SEZNAM PŘIPOMÍNEK MČ PRAHA 21 K METROPOLITNÍMU PLÁNU HL.M.PRAHY 27.6.2022

Název: **“Rezerva v území kolem hřbitova”**

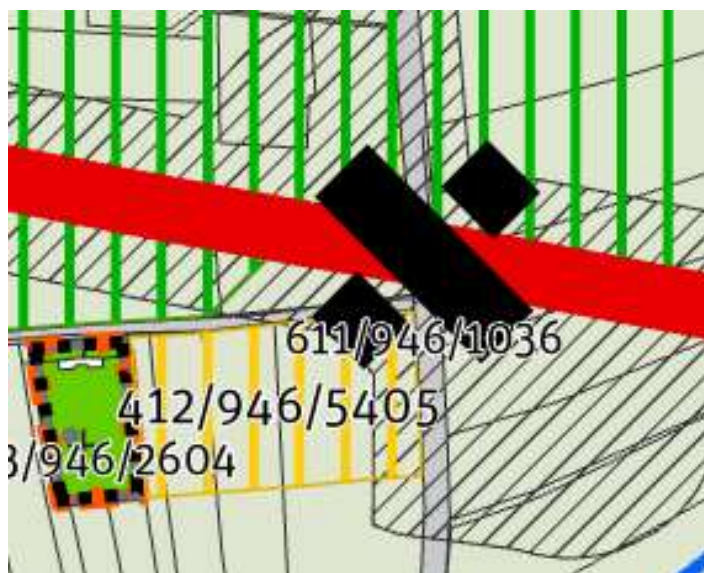
Úkon: Vymezení hranic a změna funkčního využití území a hranice zastavitelnosti na zastavitelnou transformační plochu s rekreačním využitím a **pro účely rozšíření hřbitova**, nebo případnou realizaci parku
a zachování vymezení plochy ZMK dle stávajícího ÚP jako zastavitelnou transformační plochu s rekreačním využitím.

Text: MČ Praha 21 požaduje plošné vymezení a změnu funkčního využití území na plochu umožňující rozšíření hřbitova v budoucnosti, či realizaci parku a ponechání plochy ZMK pro možnost realizace zeleně v okolí hřbitova.

Zásadní připomínce bude vyhověno částečně. Metropolitní plán ve vymezené nezastavitelné lokalitě s produkčním využitím 946 Běchovice – Újezd nad Lesy umožňuje zvyšování stupně ekologické stability území (čl. 108). Jedná se o půdy, zařazené ve III. třídě ochrany ZPF. Pro rozšíření hřbitova je nutno vymezit transformační plochu s rekreačním využitím. V upraveném návrhu Metropolitního plánu pro veřejné projednání bude tedy v rozsahu plochy ZMK dle platného územního plánu vymezena nezastavitelná transformační plocha s rekreačním využitím dle zákresu G_tema 11_otevřená krajina_MC a v krycím listu lokality 946 bude uvedeno, že se jedná o plochu určenou k rozšíření hřbitova. Na pozemcích jižně od hřbitova, které jsou ve vlastnictví hl. m. Prahy a svěřeny městské části, je možné realizovat krajinné úpravy dle regulace v čl. 108.

Název: **“Zachování funkčního využití pro les”**

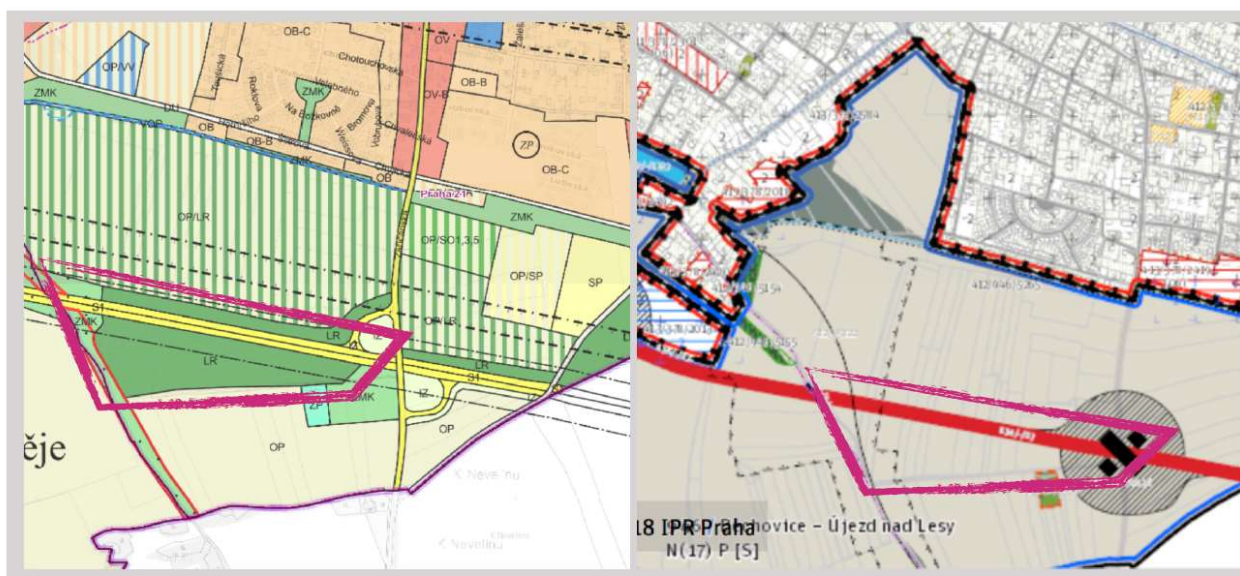
Úkon: Zachování funkčního využití vyznačeného území jako LR dle stávajícího ÚP na nezastavitelnou transformační plochu s přírodním využitím.

Text: MČ Praha 21 ponechání funkčního využití území na plochu umožňující realizaci přírodní zeleně. Toto území není zahrnuto v oblasti vymezené ve studii IPR na realizaci kompenzační výsadby zeleně v okolí I/12.

Zásadní připomínka bude vyhověno.

Dojde k vymezení nezastavitelné transformační plochy s přírodním využitím dle zákresu G_tema 11 _otevrena krajina_MC, rozsahem v souladu s vymezením funkční plochy LR v platném plánu. Metropolitní plán v nezastavitelné lokalitě s produkčním využitím 946 / Běchovice – Újezd nad Lesy umožňuje zvyšovat stupeň ekologické stability území, tedy také zalesňovat zemědělské pozemky (čl. 108). V území se jedná o ZPF III. a IV. třídy ochrany.

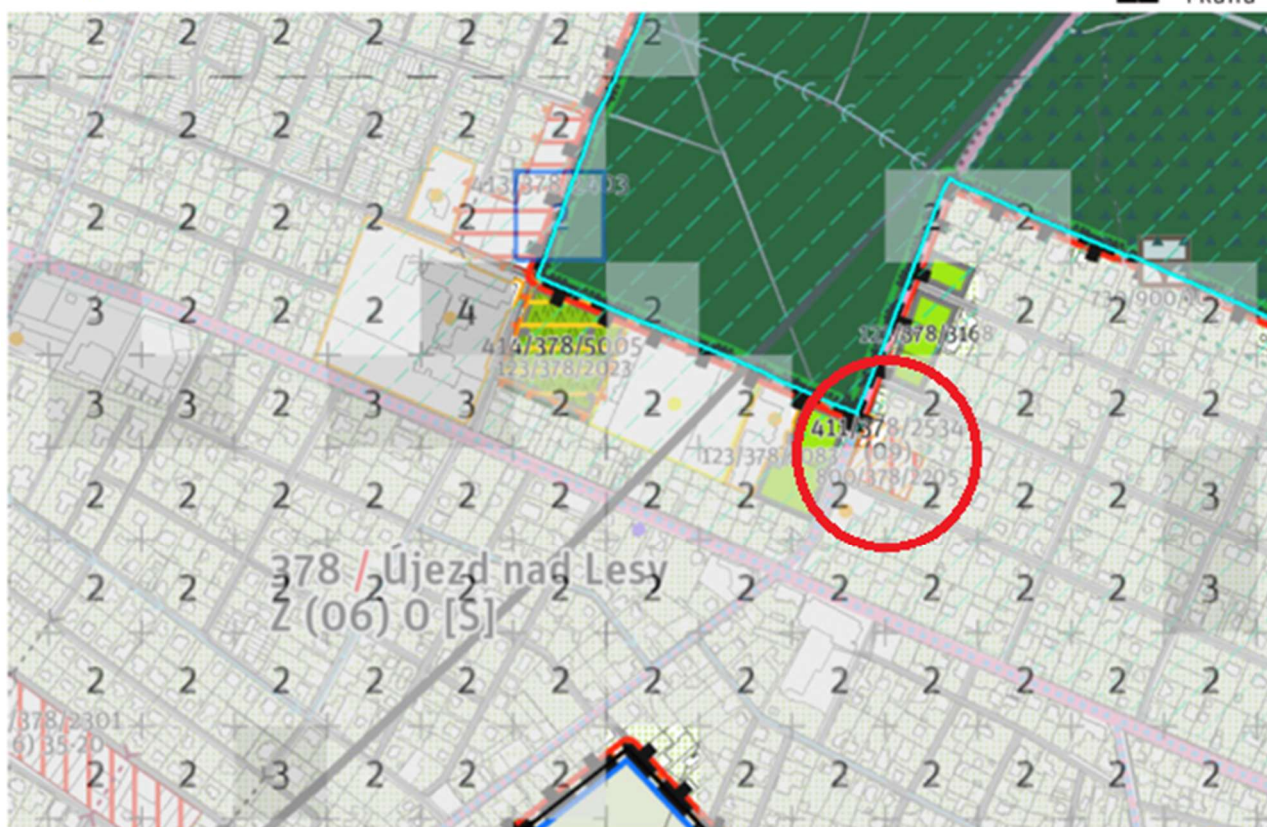
Text: MČ požaduje v lokalitě dle zákresu umožnit výškovou regulaci na 3 NP z důvodu možného vzniku „lokálního centra“ s veřejnou a komerční vybaveností a nástavby budovy úřadu.

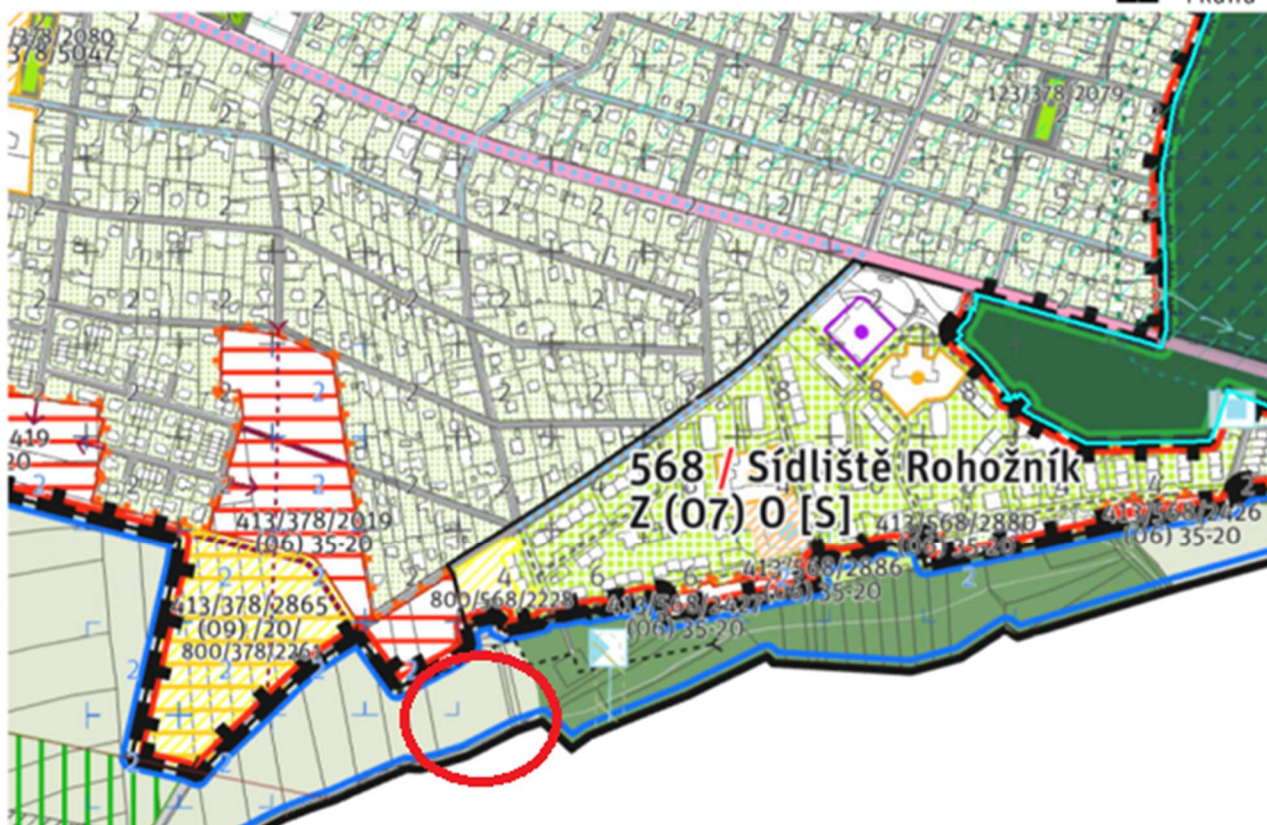
Text: MČ požaduje vymezit v tomto území rekreační plochu v části pozemku s plochou ZMK v současném ÚP. Požadujeme zachování podmínek pro plochu ZMK jako je v současném územním plánu. Možnost umístění parku se sportovním vyžitím (např. asfaltová inline dráha a vybaveností).
